RÅSTOFINDVINDING

Øde Hastrup Sydøst

VVM-screening af ansøgning
om tilladelse til erhvervsmæssig
indvinding af råstoffer på

Hørings svar ansøgning om ændring og forlængelse af råstofgravning i Øde Hastrup sydøst beliggende Søbjergvej 11 matr.nr. 15a, del af 15bu og 15d mfl.

Figur 3. Vandoplandsinformation (uden ansvar).

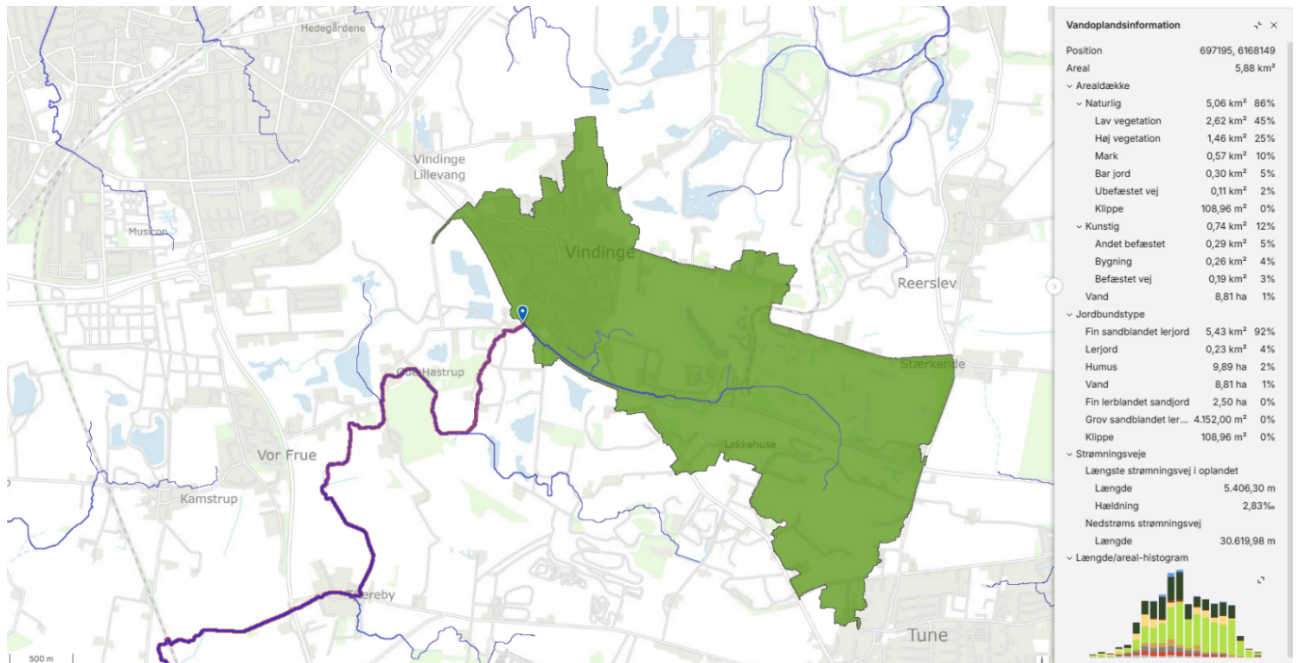
Der er en privat rørledning (rørlagte vandløb og dræn behandles efter vandløbsloven) med et anslået hydraulisk opland på 5,88 km², der løber igennem graveområdet (se kortbilag nedenfor, figur 3 og 4). Rørledningen afvander overfladevand fra både mark og by. Kommunen har ikke kendskab til den præcise placering af røret, men forventer at det ligger omtrent som anvist på kortbilaget nederst (figur 4).

Kommunen kan ikke se at ansøgningen eller miljøscreening forholder sig til den ovennævnte afvanding af arealerne opstrøms gravearealet. Roskilde Kommune opfordrer til, at dette skal undersøges nærmere af ansøger og kommunen vurderer det kan give

Kommunen vurderer, at vandet i rørledningen ikke er egnet til at tilføre grusgraven ud fra et grundvandshensyn og oplandets beskaffenhed.

Vandløbsloven. Jeg er bekymret for hvorvidt ansøgningsmaterialet er blevet læst tilstrækkeligt grundigt igennem. Jeg forstår ikke bekymringen omkring rørlagt vandløb og Fors' afvandingsledning. Den store ledning (stiplet grøn linje i fig. 4 i høringssvaret) er vist i ansøgningsmaterialet og det er også entydigt beskrevet at vi udelukkende ansøger om at indvinde råstoffer syd for Fors' ledning. Vi ved hvor ledningerne er i terrænet, har lavet LER søgning og modtaget yderligere kortbilag fra Fors. Jeg forventer at Fors vil blive hørt under sagsbehandling af ansøgningen med henblik på at gøre ledningsejers krav til respektafstand og hædningsanlæg gældende vilkår.

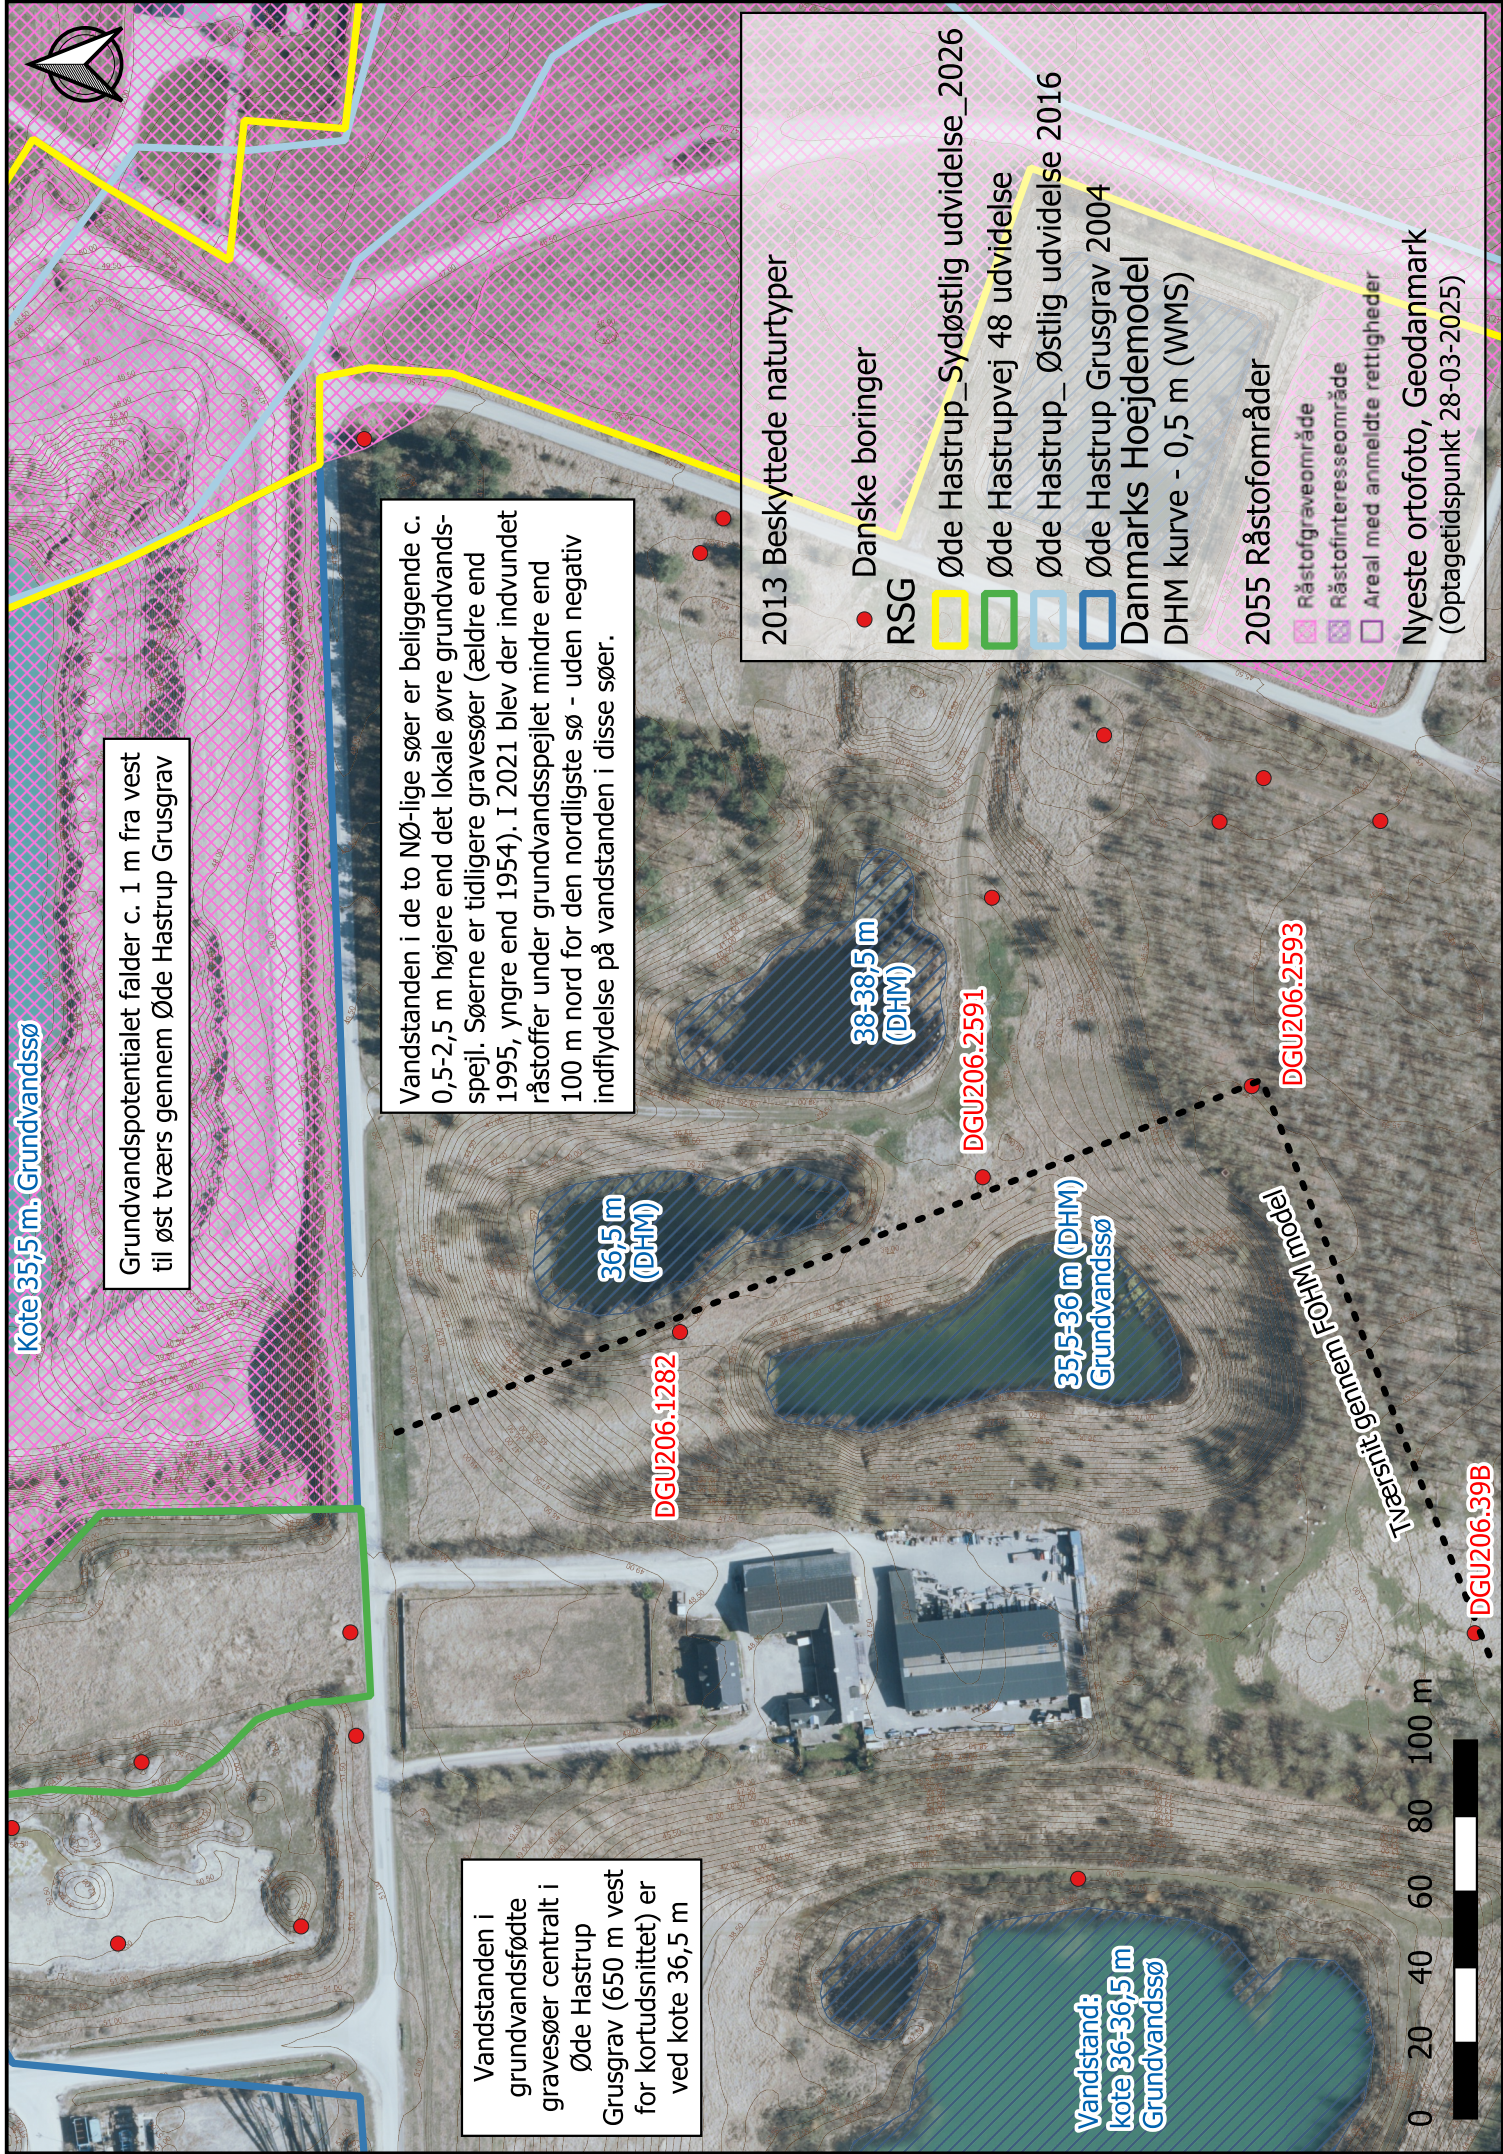
Den dybe vandboring DGU206.39B rammer et lerlag i kote ~33-30,5. Dette lag tolkes af FOHM modellen til kote ~33-36 i området omkring de tre søer/vandhuller. Et tyndt gruslag er tolket mellem lerlaget og det øvre 10-12 m tykke morænelag (overjorden). Korte miljøboringer omkring søerne beskriver fyld med underliggende grus eller ler. Vandhullerne opstod før 1995. Daværende indvinder har bortgravet øvre morænelag/overjord, ramt tyndt grusåre, og derunder atter ramt ler. Man har givetvis stoppet videre forsøg på råstofindvinding og efterbehandlet med fyld/overjord, inden den egentlige råstofforekomst blev fundet. Den vestlige sø står i kote 35,5-36 og må derfor være grundvandsfødt. De to østlige søer med hævet vandsspejl hviler på uforstyret lerlag (kl2) og/eller leret fyldmateriale/overjord med lav permeabilitet. Råstofgravning under gvs. siden 2021 har ikke forringet de østlige vandhullers tilstand. Vandstanden er ikke påvirket/åfvandet som følge af grusgravning nord for Søbjergvej siden 2021. Indvinding under grundvandsspejlet i ansøgningsområdet vil foregå i en afstand >200 m fra den østligste §3 sø. Samlet gennemgang af ortofotos tilbage til 1995, råstofgravehistorik, vandstande og lokal geologi baseret på boringer og modeldata tilsiger således, at gravning under gvs. >200 m fra søerne ikke vil ændre på søernes tilstand.
